## 改善箇所説明図

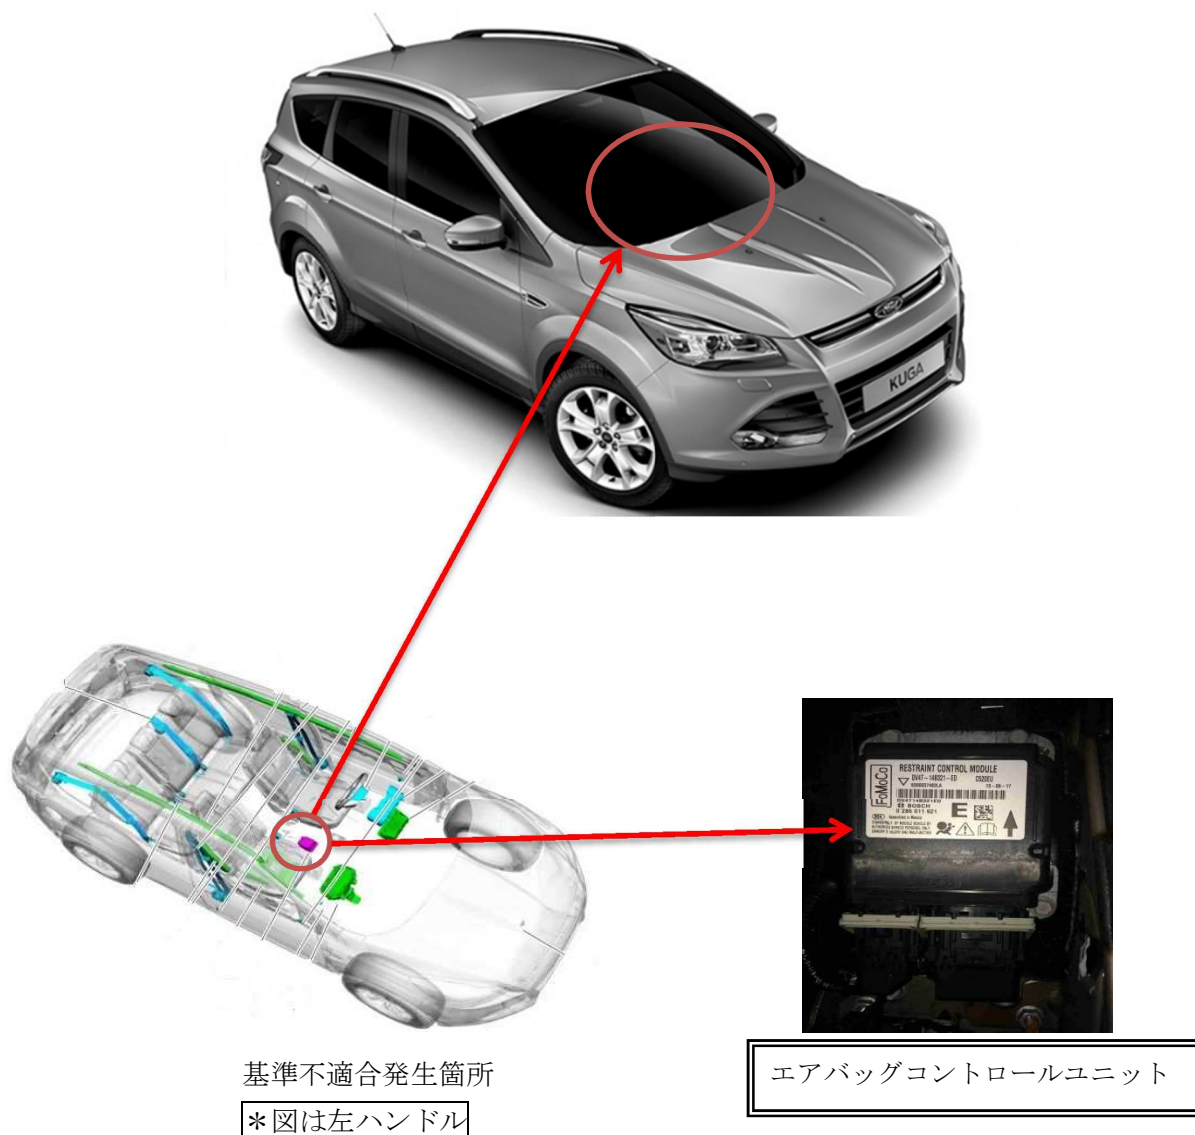
エアバッグコントロールユニットにおいて、当該ユニットの基板のコーティングが不適切なため、コーティングに割れが生じるものがある。そのため、そのままの状態で使用を続けると、結露等の水分がコーティングの割れから基板に侵入し、最悪の場合、電気回路がショートし、衝突時等にエアバッグが展開しないおそれがある。

全車両、エアバッグコントロールユニットを良品に交換する。  
識別：助手席ドアチェッカーに黄ペンを塗布する。
